# HÅNDBOG OM RUNDKØRSLER I ÅBENT LAND

FEBRUAR 2015

HØRINGSBOG

## Høringssvar: Håndbog om rundkørsler i åbent land

Figur 11: Anbefalede radius af tilslutning

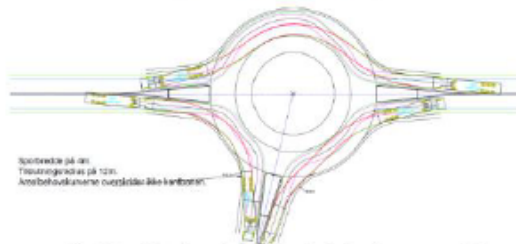
Kapitel 1.1.2, punkt 15.

Vejgrenens ydre begrænsningslinjer tilflettes cirkulationsarelets ydre begrænsningslinje ved hjælp af en cirkelbue med radius  $R_c$ . Her er anvendt en radius på 10 m i tilfarten og 12 m i frafarten på grund af arealbehovet for det dimensionsgivende køretøj.

Figur 12: Arealbehovskurver for dimensionsgivende køretøj sættevognstog SVT
